FORLÆNGELSE AF KAJ 19 I FREDERICIA HAVN

### ADP Fredericia havn – Forlængelse Kaj 19

#### Projektændringer

Sag: 23.1000.56

*Figur 2-3: Kaj 19 projektet hvor den eksisterende Kaj 19 forlænges mod øst så længden fordobles. Det eksisterende havnebassin fyldes op for anvendelse som containeroplagsplads. Projektet respekterer sigtelinien ned gennem Norgesgade, som derved bibeholdes.*

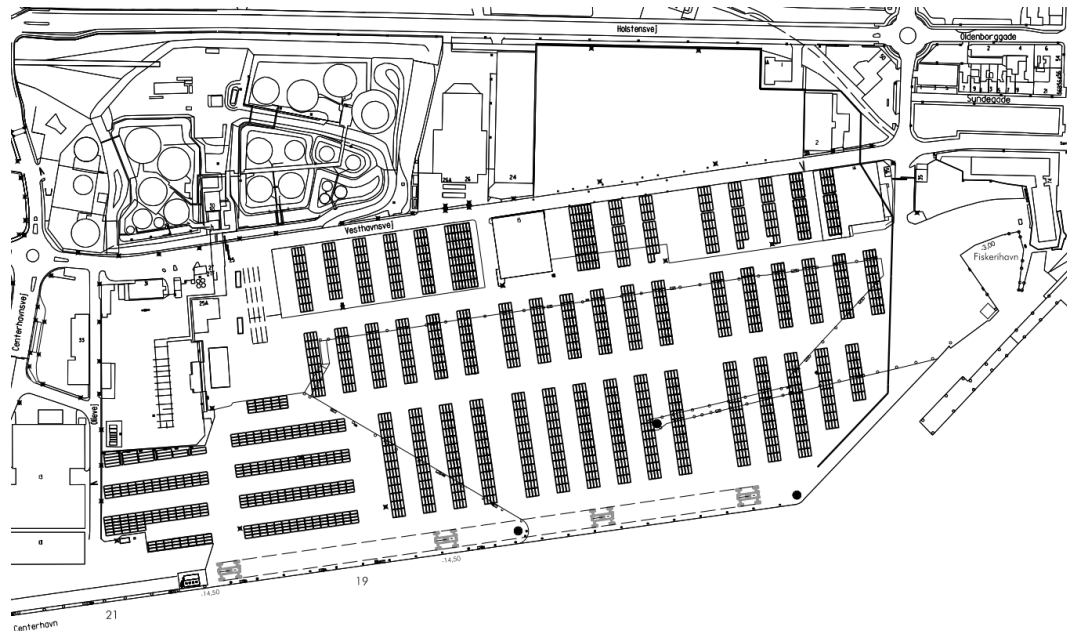
Der udføres ikke udskiftning af eksisterende havbund med sandfyld. Kajkonstruktionen ændres til en forankret kajvæg. Kajvæggen (frontvæg) vil blive udført som en kombivæg, bestående af primær- og sekundærelementer. De primære elementer består af boksprofiler mens de sekundære elementer består af spunsprofiler. Frontvæggen forankres i et niveau til en bagvæg, der udføres som spuns. Frontvæggen rammes til samme dybde som tidligere, men bagvæggen er blevet væsentligt kortere, hvilket mindsker rammearbejderne. Den færdige kaj vil fortsat se ud som i Figur 2-3.
